新竹縣政府工程查核代表照片表

工程名稱：新竹縣竹東鎮仁愛路、杞林路及興農街道路提升改善工程

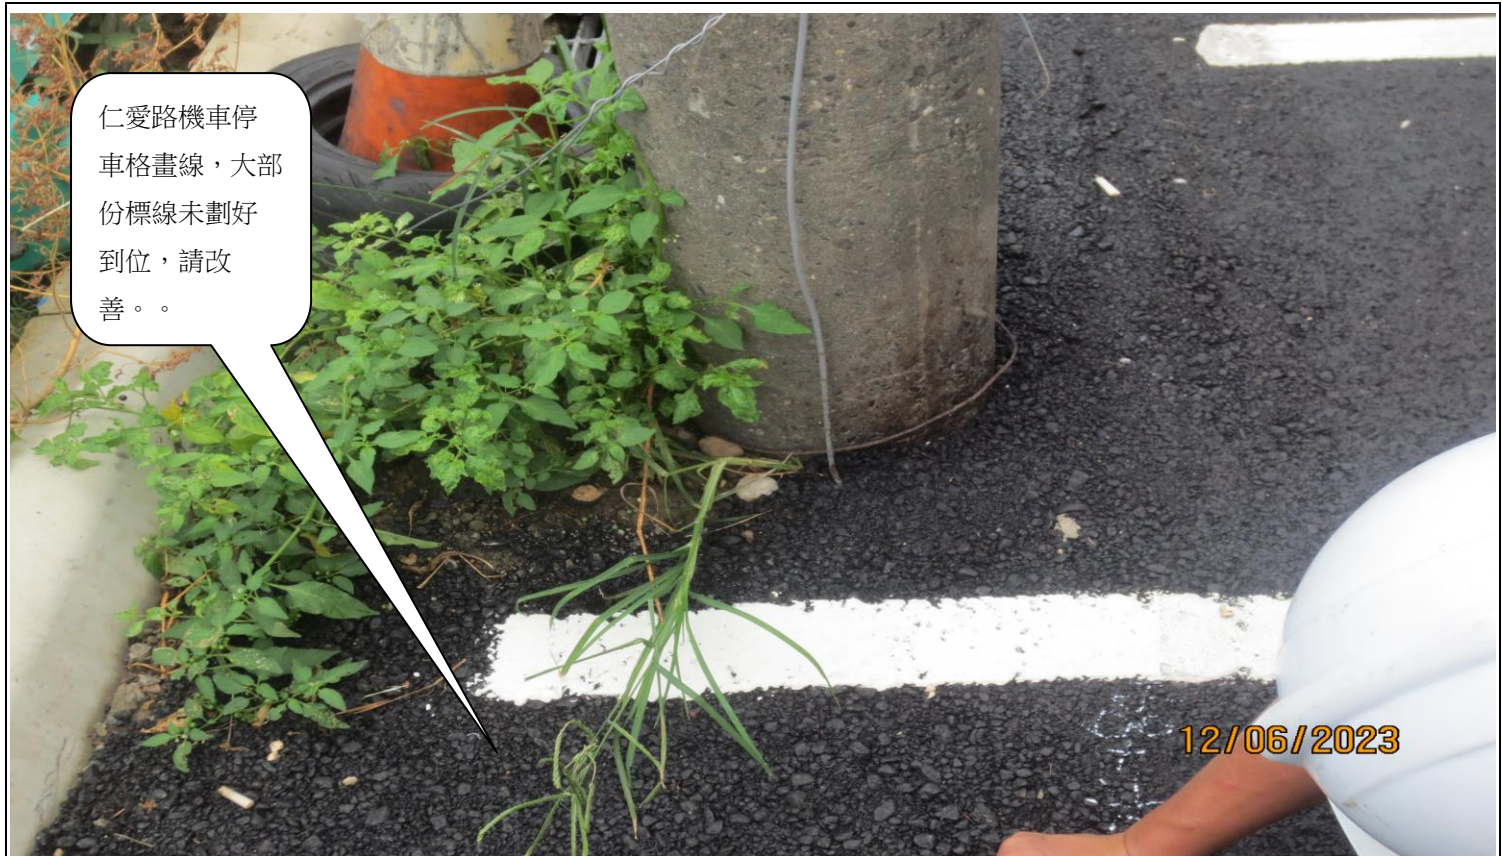
未清除乾淨，電力及電信箱邊銜接處且 AC 鋪設不完整(仁愛路)。
